**Verslag huishoudelijke elektrische installatie op laagspanning en zeer lage spanning****Algemeen:**

Referentie: 008-20260814-03	Datum controle: 14/08/2026
Keurder: 008

Eigenaar: Onbekend	EAN-code: 541448820061473681
Adres installatie: Koestraat 11, 3270 - Scherpenheuvel-Zichem	Nummer teller(s): 1SAG1100316461
Distributienetbeheerder installatie: Fluvius	
Datum uitvoering installatie:	☒ Vóór 01/10/1981 ☐ Tussen 01/10/1981 en 01/06/2020 ☐ Vanaf 01/06/2020
Type:	☒ Wooneenheid ☐ Niet-huishoudelijk ☐ PV ☐ Batterij ☐ Laadpaal

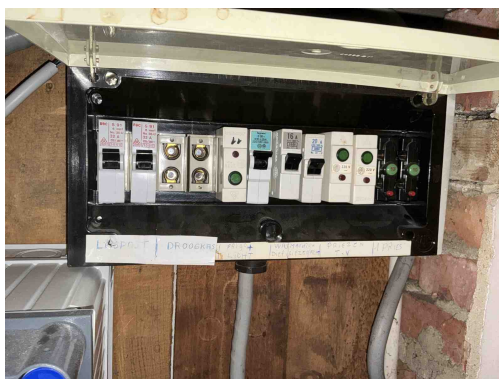
Inbreuk(en):

B17 - De voedingsspanning is niet op elk bord vermeld (Boek 1: 3.1.3.3).
Opmerking: Oa bord 1

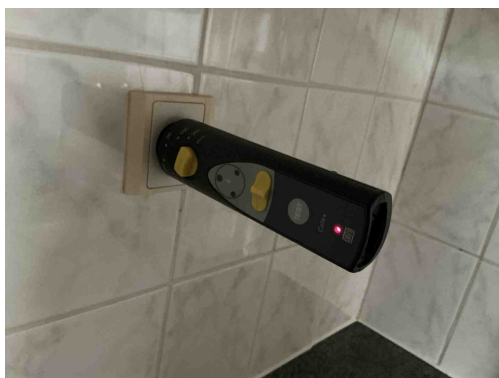
Inbreuk(en):

B06 - Het elektrisch verdeelbord heeft niet de minimale beschermingsgraad IPXX-B in een gewone ruimte (Boek 1: 4.2.2.3).

Opmerking: Oa bord 1

B30 - De houder van de beveiliging in een huishoudelijke ruimte is niet voorzien van aangepaste kalibreerelementen (Boek1: 5.3.5.5).

Opmerking: Oa bord 1

D08 - De nodige markeringen op de beveiligingstoestellen ontbreken of zijn onleesbaar (Boek 1: 5.3.5.5).

Opmerking: Oa bord 1

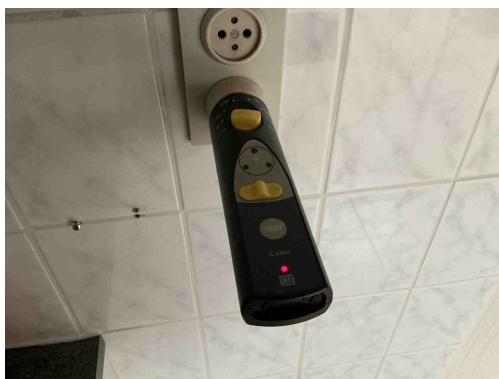
A16 - Er is geen continuïteit van de beschermingsgeleider van de contactdoos (Boek 1: 5.4.3.4).

Opmerking: Oa slaapkamer 1, eetkamer, keuken,...

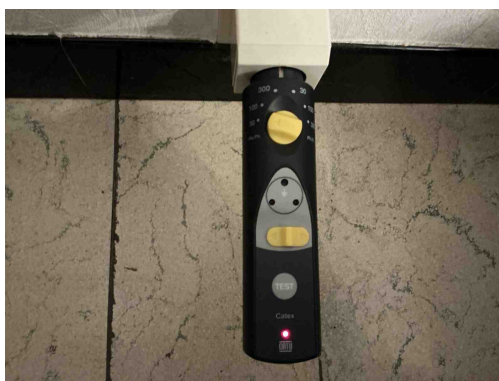
A16 - Er is geen continuïteit van de beschermingsgeleider van de contactdoos (Boek 1: 5.4.3.4).
Opmerking: Oa slaapkamer 1, eetkamer, keuken,...

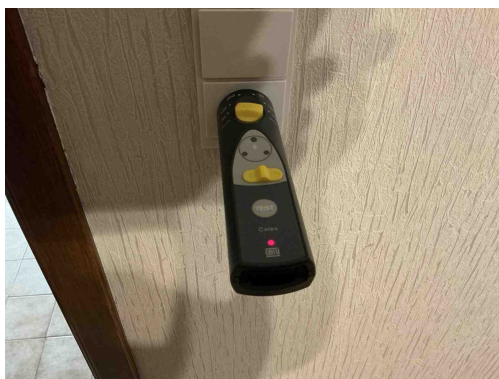
A16 - Er is geen continuïteit van de beschermingsgeleider van de contactdoos (Boek 1: 5.4.3.4).
Opmerking: Oa slaapkamer 1, eetkamer, keuken,...

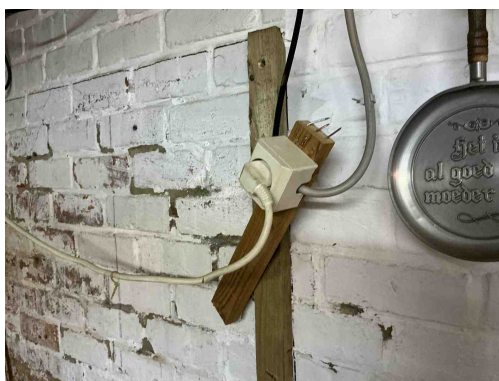
A16 - Er is geen continuïteit van de beschermingsgeleider van de contactdoos (Boek 1: 5.4.3.4).

Opmerking: Oa slaapkamer 1, eetkamer, keuken,...

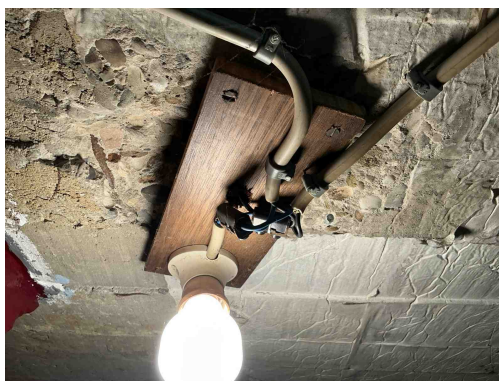
T10 - Bepaalde contactdozen en/of schakelaars zijn niet degelijk bevestigd (Boek 1: 1.4.1.3).

Opmerking: Oa kelder

T13 - Opbouwcontactdozen en/of -schakelaars zonder achterplaatje mogen niet rechtstreeks op een brandbare ondergrond bevestigd worden (Boek 1: 4.3.3.5).

Opmerking: Oa kelder

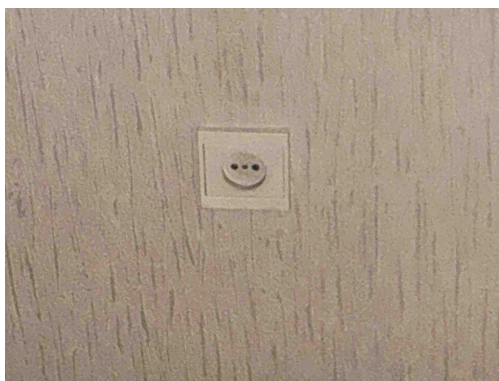
C21 - Het gebruik van geleiders van het type VOB, zonder bijkomende afscherming is niet toegestaan (Boek 1: 5.2.9.6).
Opmerking: Oa kelder

C26 - De verbindingen zijn niet gebeurd in borden, in aftakdozen, aan de klemmen van contactdozen, schakelaars of in de verlichtingstoestellen (Boek 1: 5.2.6.1).
Opmerking: Oa kelder

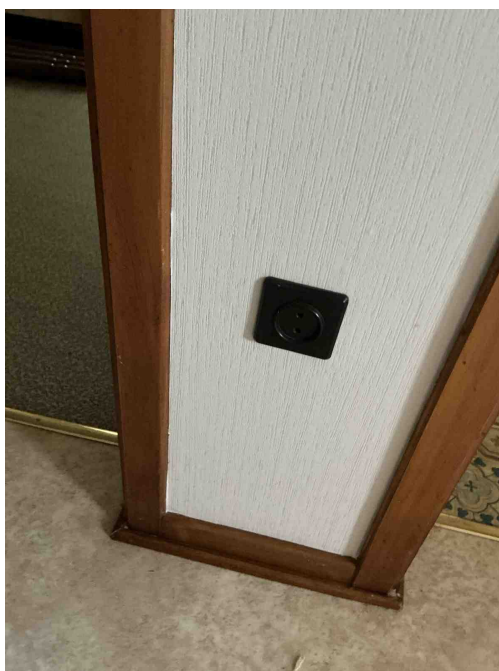
A20 - Er bevindt zich een contactdoos zonder beschermingsgeleider in de elektrische installatie. Deze is niet geplaatst achter een differentieelstroombeschermingsinrichting met grote (max. 30mA) of zeer grote (max. 10mA) gevoeligheid.

Opmerking: Oa eetkamer, keuken, gang,...

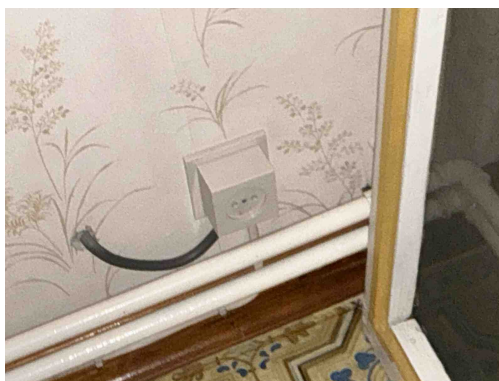
A20 - Er bevindt zich een contactdoos zonder beschermingsgeleider in de elektrische installatie. Deze is niet geplaatst achter een differentieelstroombeschermingsinrichting met grote (max. 30mA) of zeer grote (max. 10mA) gevoeligheid.

Opmerking: Oa eetkamer, keuken, gang,...

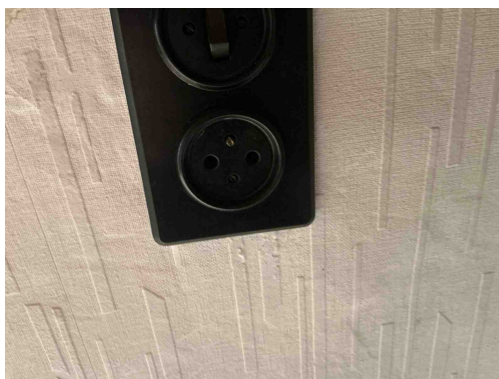
A20 - Er bevindt zich een contactdoos zonder beschermingsgeleider in de elektrische installatie. Deze is niet geplaatst achter een differentieelstroombeschermingsinrichting met grote (max. 30mA) of zeer grote (max. 10mA) gevoeligheid.

Opmerking: Oa eetkamer, keuken, gang,...

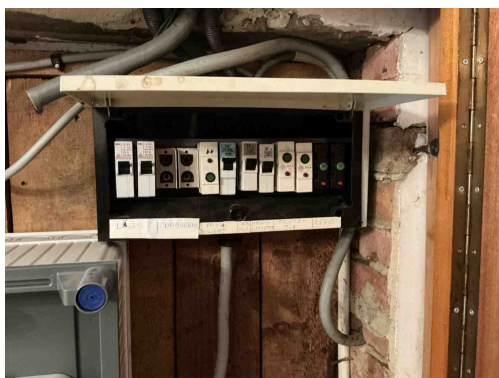
T11 - De contactdozen waarvan de toegekende stroomsterkte maximaal 16A en de toegekende spanning maximaal 250V bedraagt en niet bedoeld zijn voor de voeding van een of meerdere verbruikstoestellen voor een specifiek doel en niet geplaatst zijn in of op schakel- en verdeelborden, beschikken niet of IPXX-D (incl. gemeenschappelijke delen residentieel geheel) (Boek 1: 4.2.2.3/5.3.5.2).

Opmerking: Oa Keuken,
